令和4年10月24日

日本核燃料開発株式会社

核燃料物質使用変更許可申請書

核燃料物質使用変更許可申請書新旧対照表

図9-1 気体廃棄物処理系統図

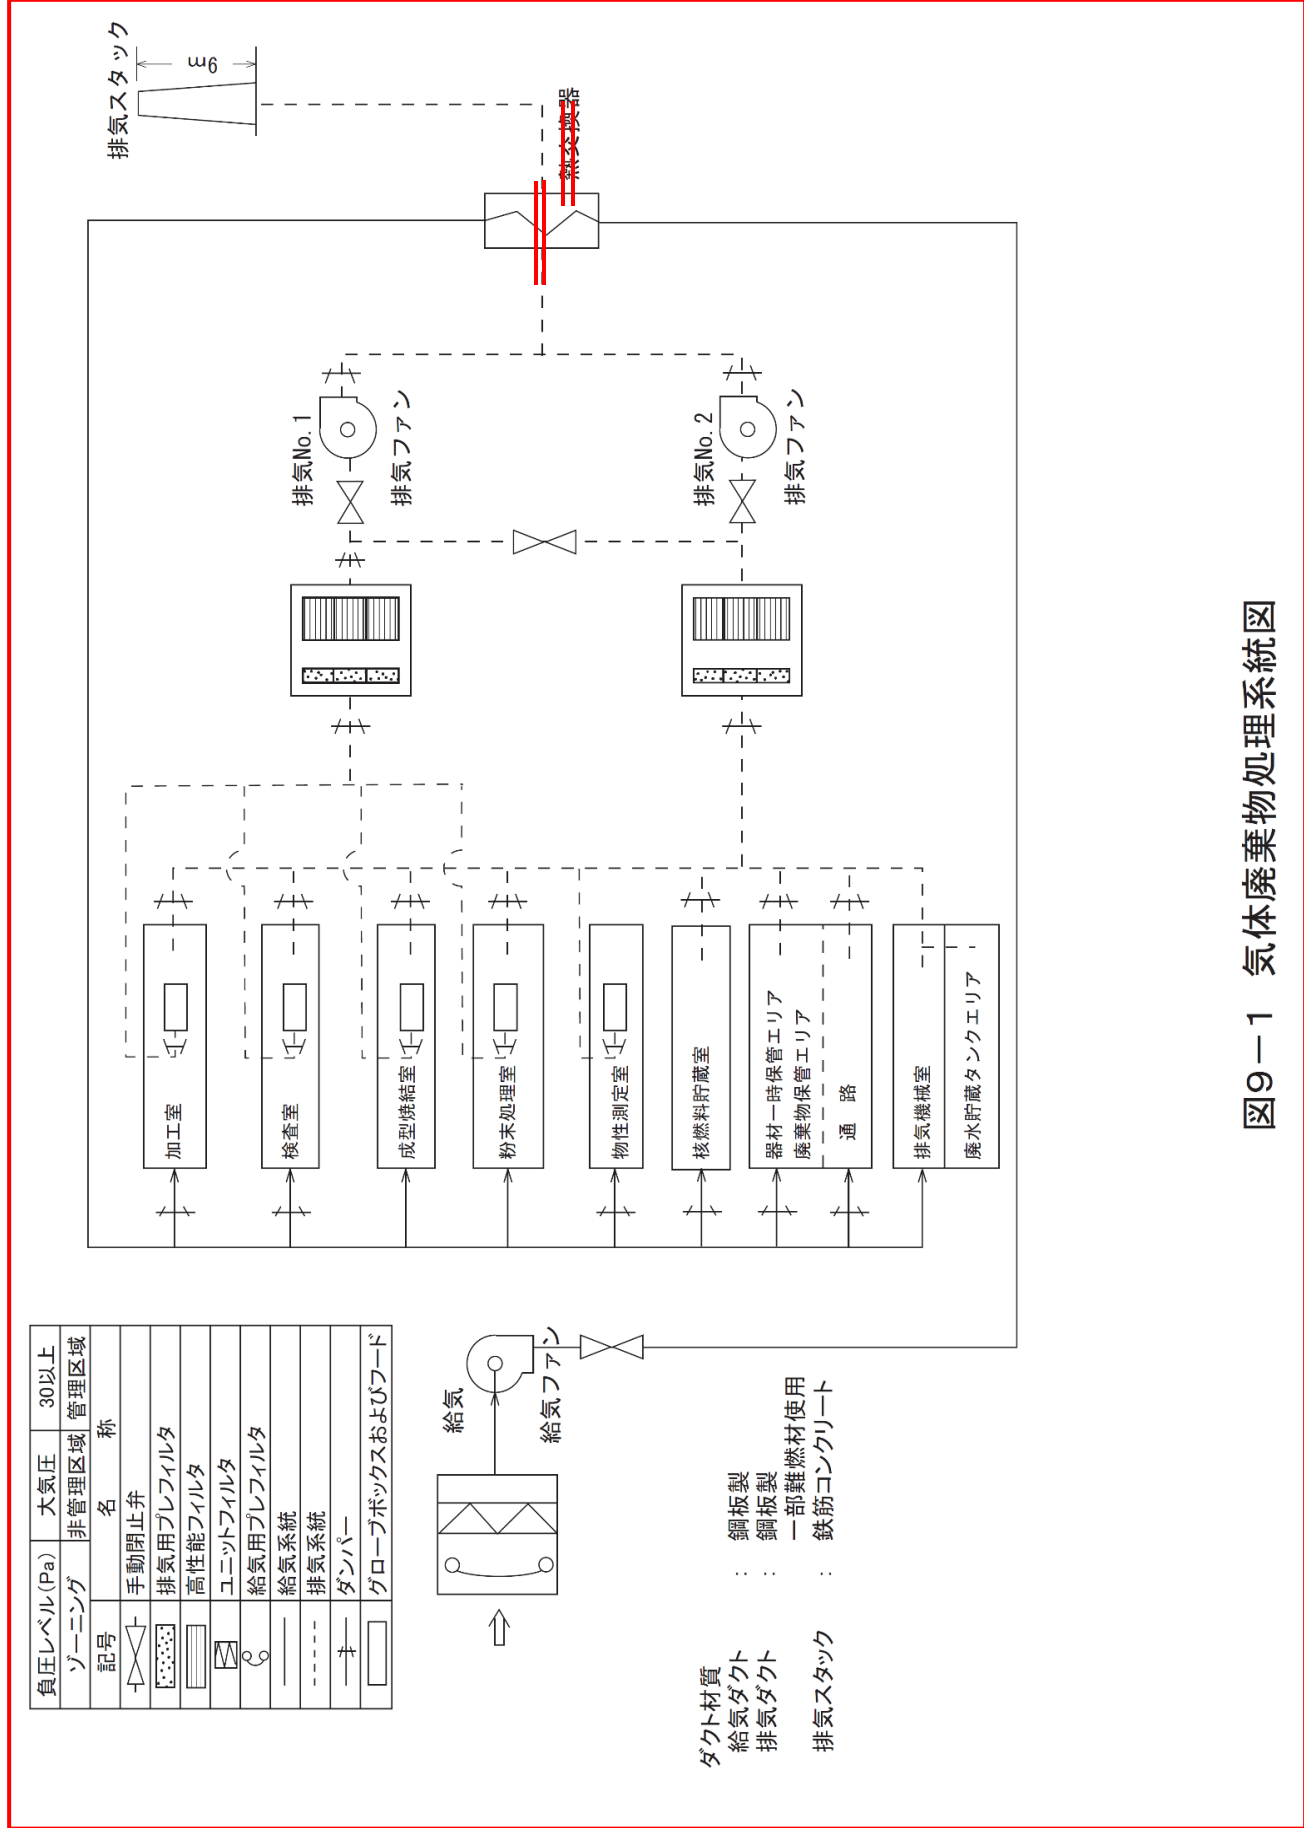
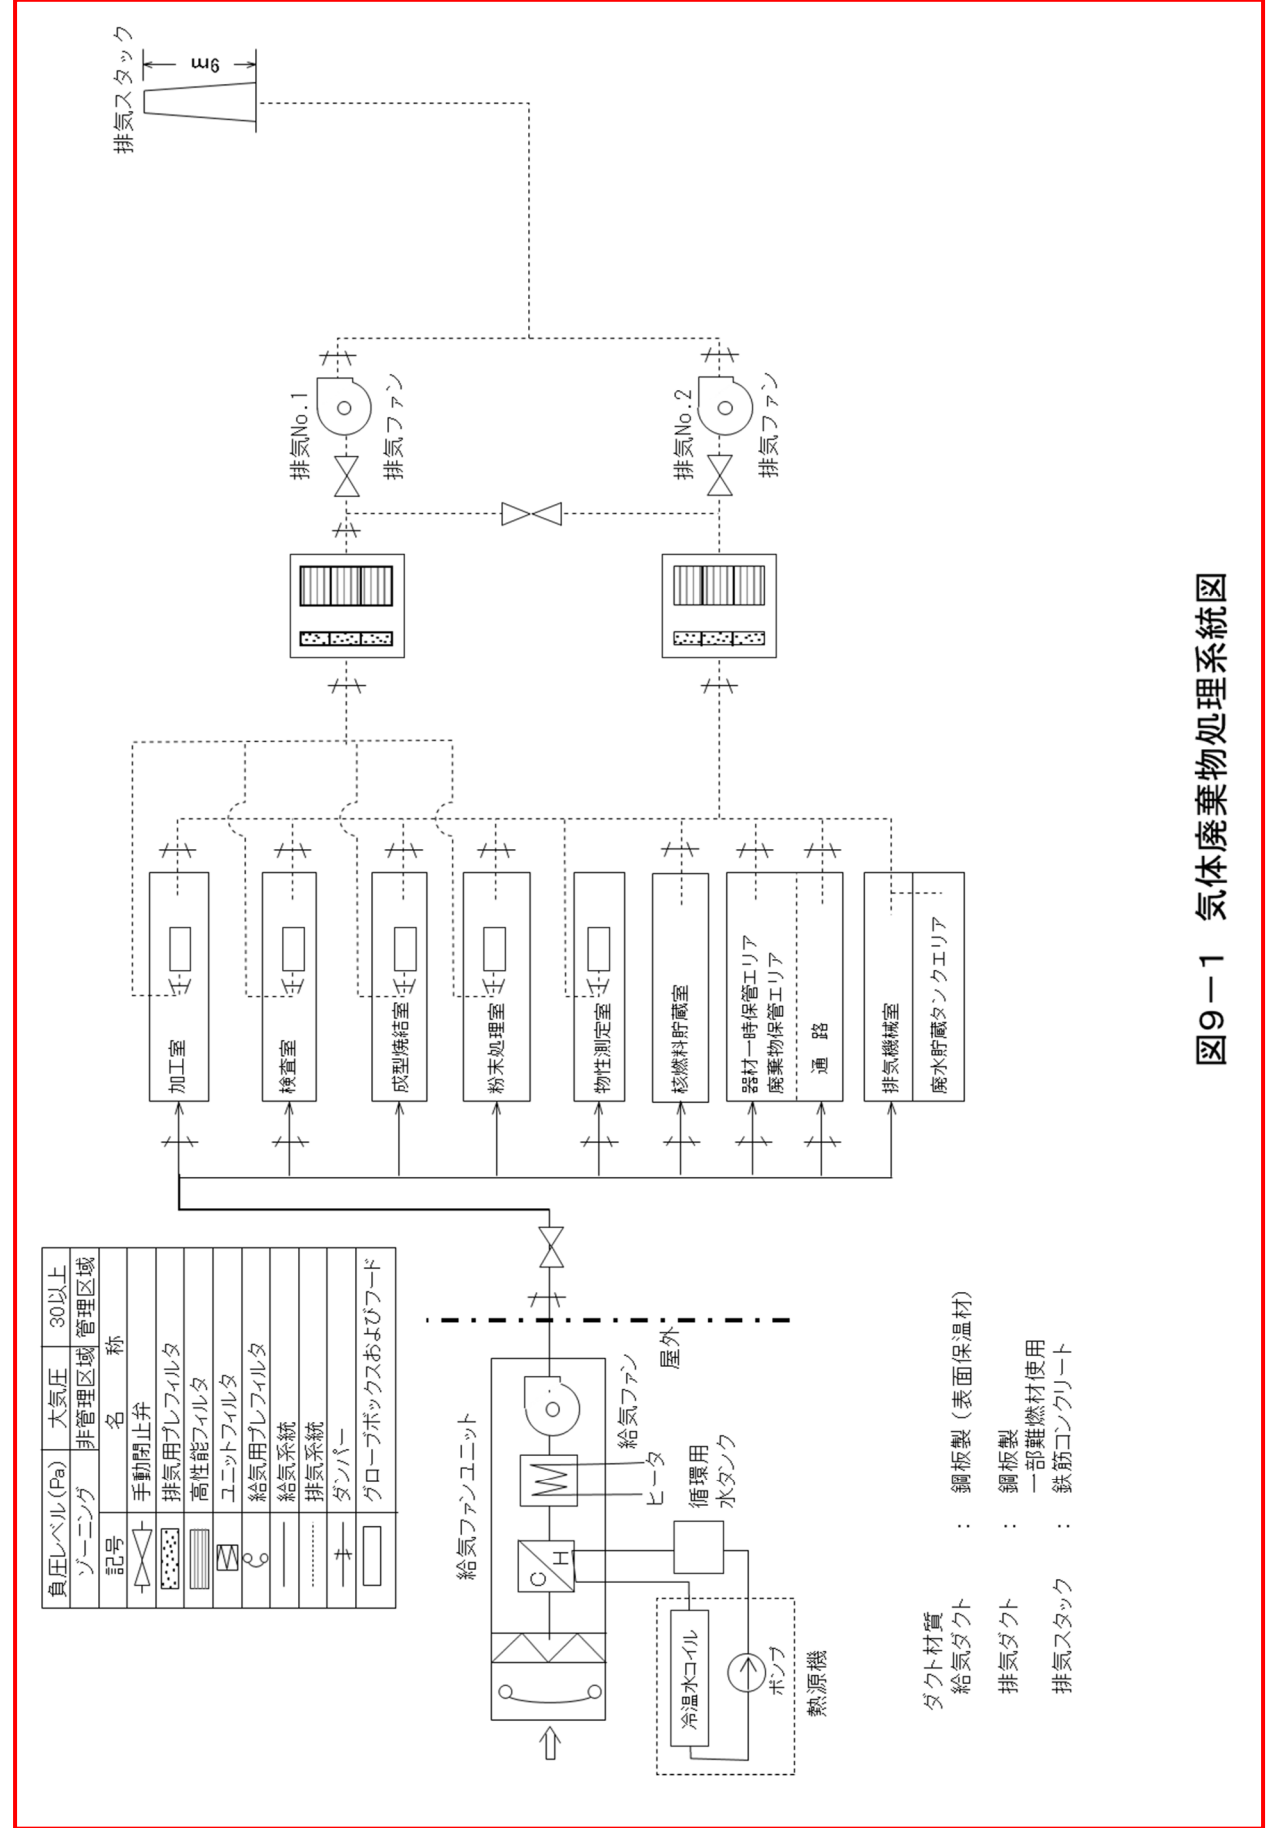
(5)記載の見直し①

第9-2図 低レベル廃棄物保管庫（Ⅲ）の位置

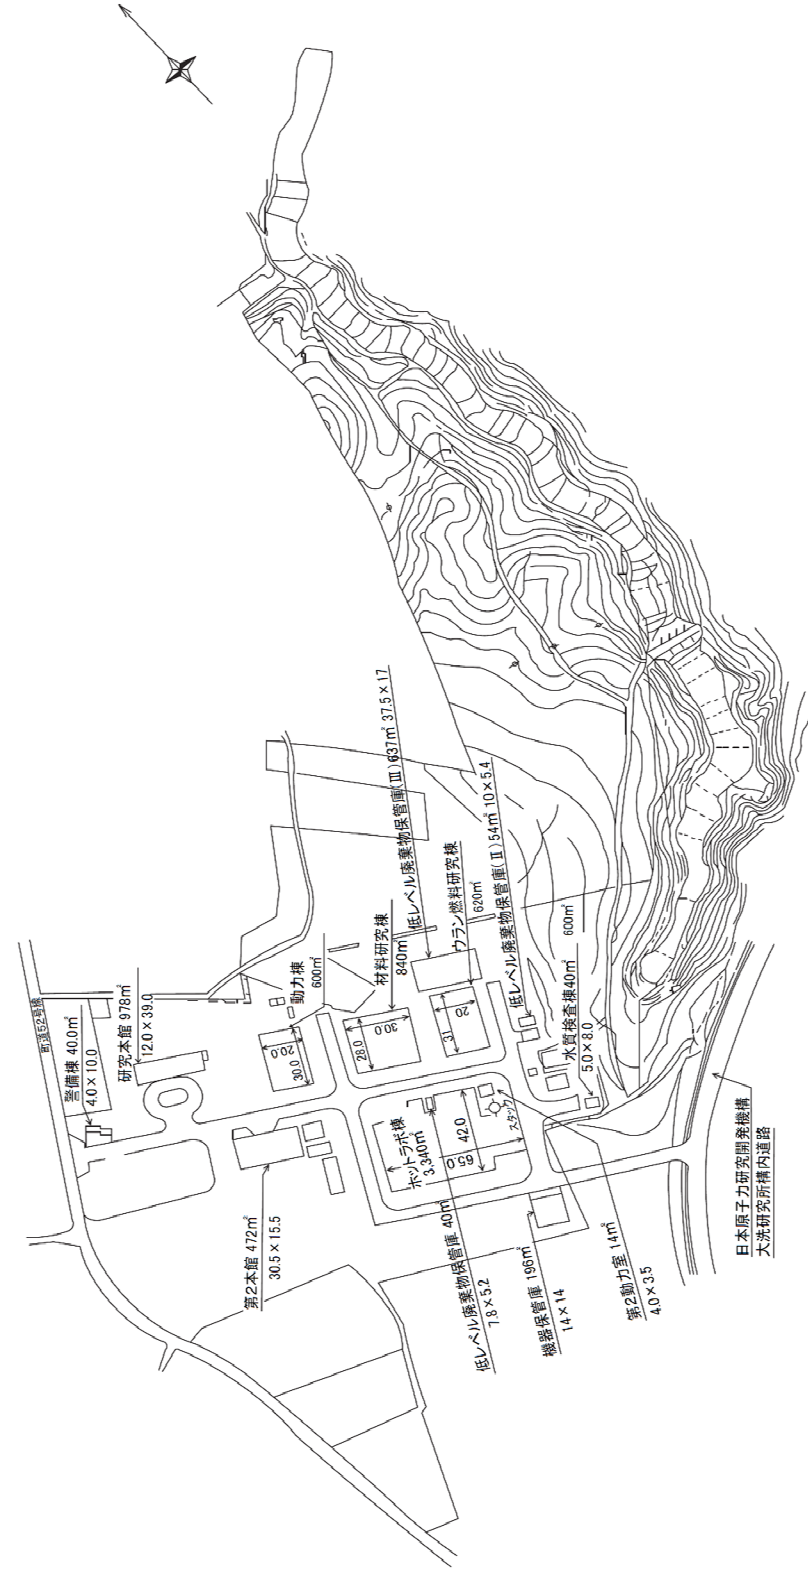
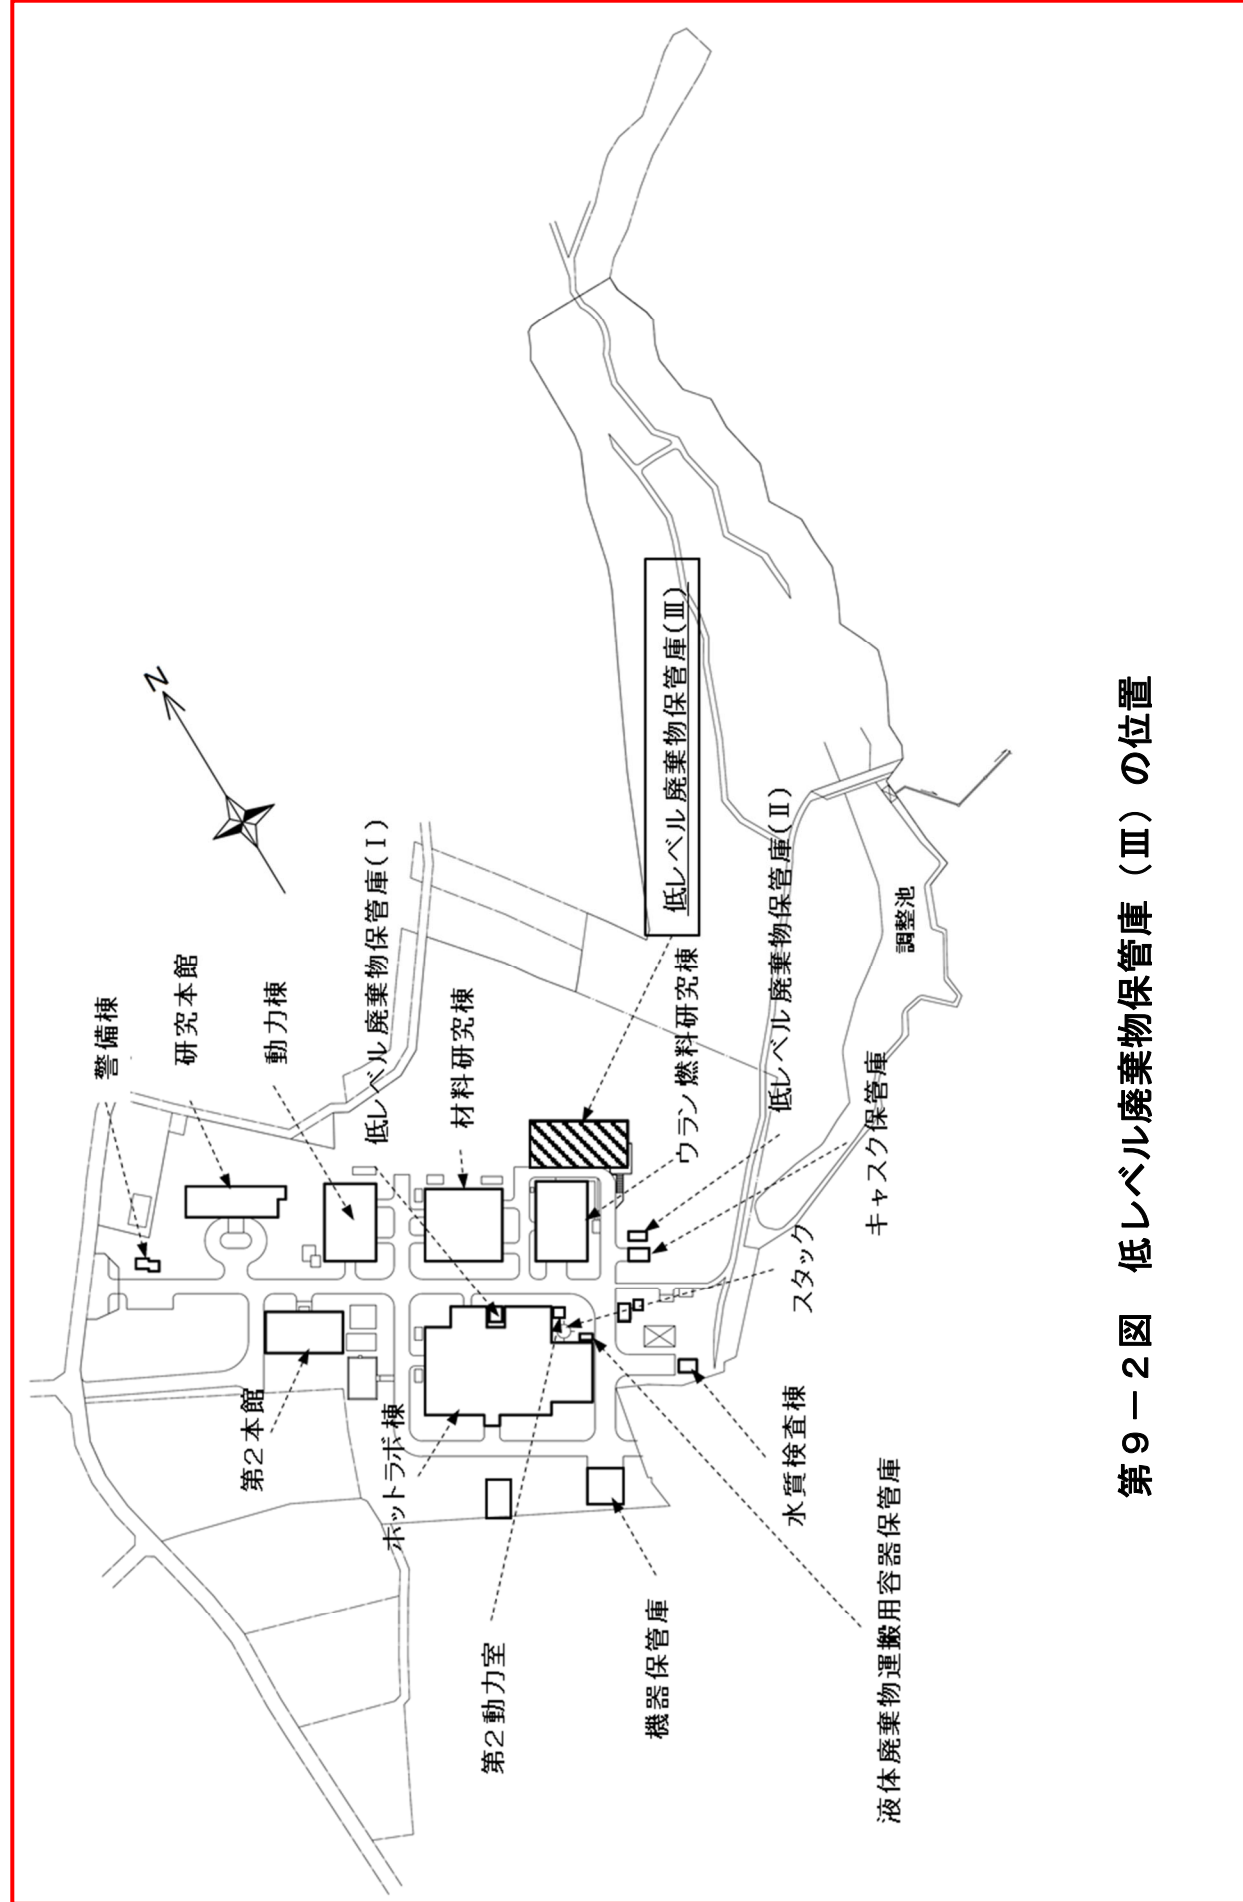
① 施設位置を示す図（該当施設、等高線の削除と表記建家の追加）の見直し。

(2)記載の見直し①

図 2-1 気体廃棄物処理系統図

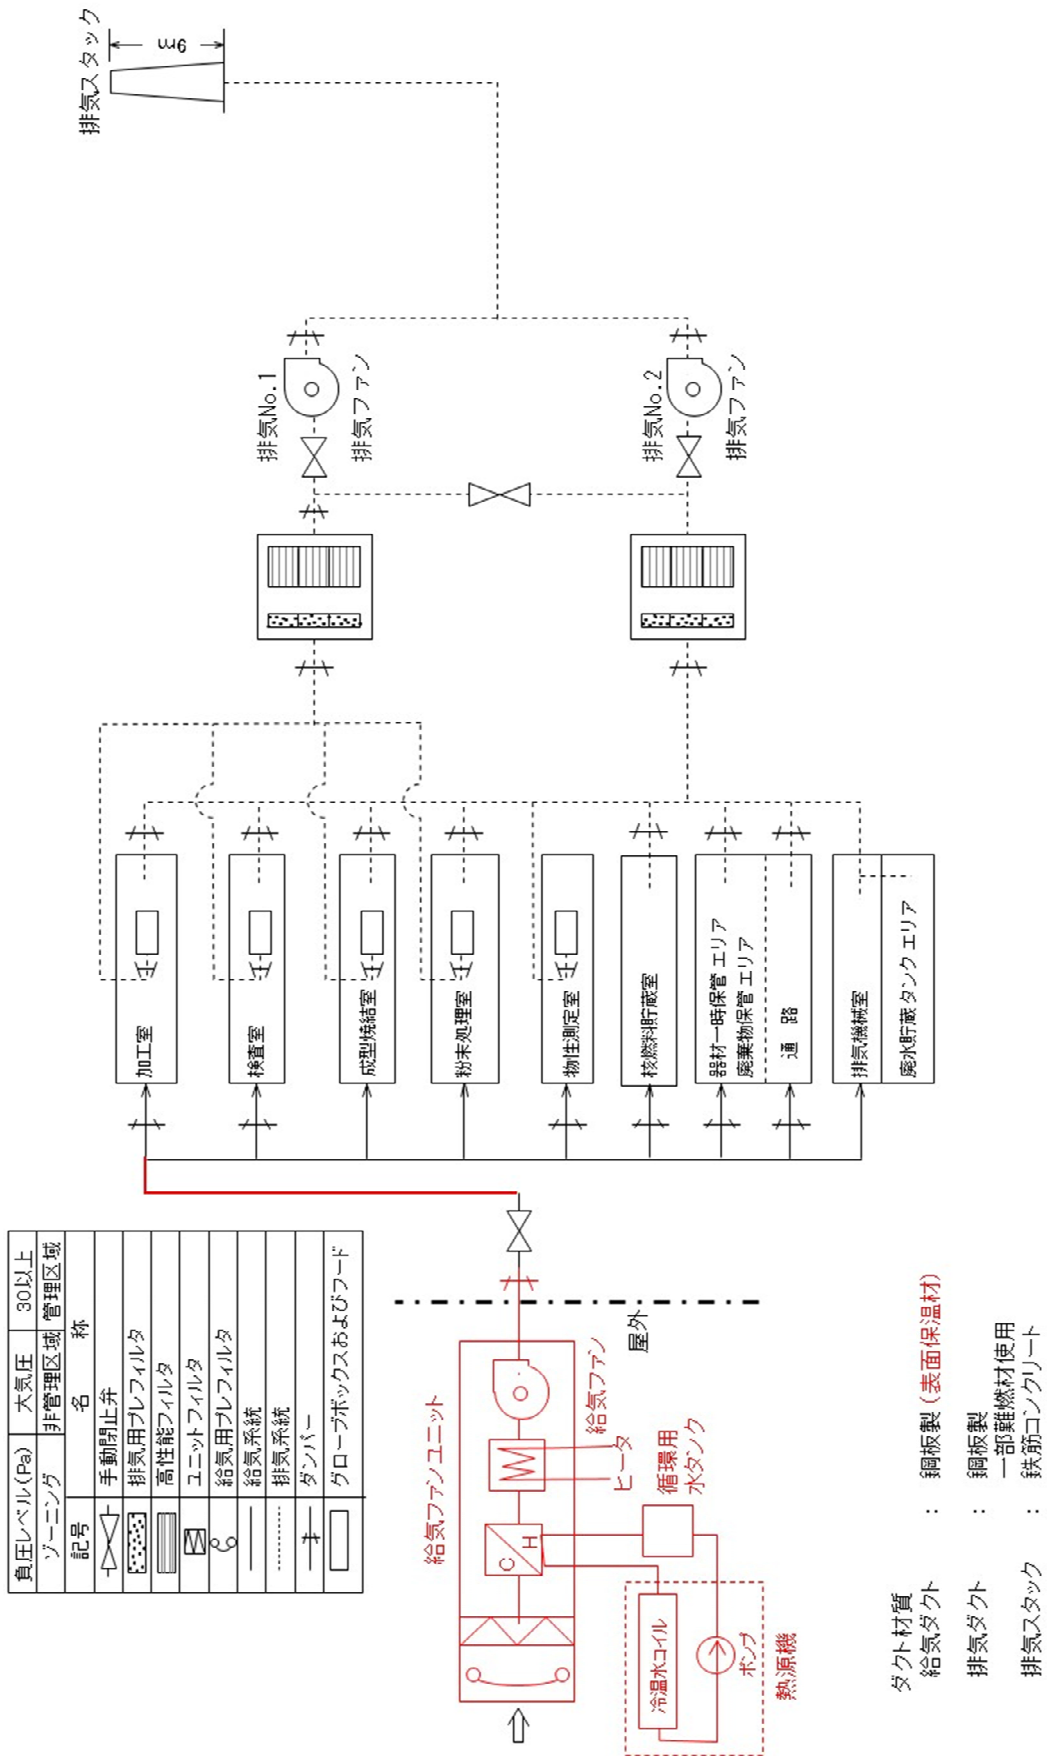
除湿装置追設に伴ない、現状設置している熱交換器は不要となる上、内部構造部が将来的に圧力損失になるリスクが高いと判断されるため、内部部材を除去し、給気と排気が混ざらないように仕切りを設ける。取り除いた部材は固体低レベル廃棄物として処理する。

また、除湿装置追設後の運用において、給気よりも室内空気温度が高い場合に、給気ダクトに結露が生じることが想定されるため、給気ダクト表面に保温材（不燃性/グラスウール製）を設置する。
